**Bebauungsplan Nr. 64**  
**der Stadt Bergneustadt**  
**„Neue Mitte“**

Abwägungsvorschläge  
(Ifd. Nrn. 1-12)

zu den eingegangenen Anregungen  
gemäß § 3 Abs.1 BauGB  
und  
gem. § 4 Abs.1  
aus der frühzeitigen Beteiligung

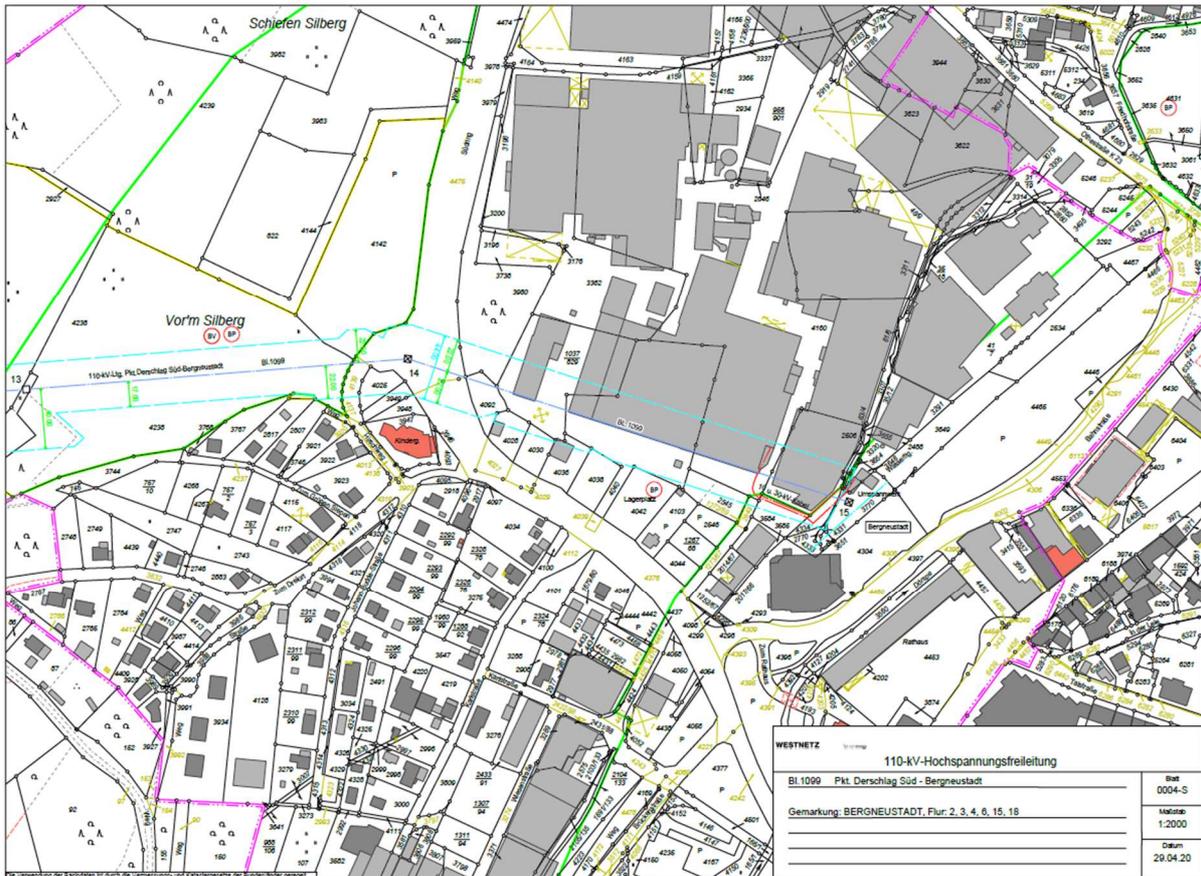
in dem von uns beigefügten Lageplan im Maßstab 1 : 2000 haben wir die o. g. Hochspannungsfreileitung mit Leitungsmittellinie, Maststandorten und Schutzstreifengrenzen eingetragen.

Der Planbereich der obigen Maßnahme liegt bereits außerhalb des 2 x 22,00 m = 44,00 m breiten Schutzstreifens der im Betreff genannten Hochspannungsfreileitung.

9.1 Der Planbereich liegt außerhalb des Schutzstreifens der Hochspannungsfreileitung. Es wird darauf hingewiesen, dass die Westnetz GmbH bei Arbeiten im Schutzstreifen der Hochspannungsfreileitung erneut beteiligt wird.

Der Geltungsbereich des Bebauungsplanes liegt in Gänze außerhalb der im Westnetz-Plan eingetragenen Hochspannungsfreileitung einschließlich der Leitungsmittellinie, der Maststandorte und der beidseitigen Schutzstreifen.
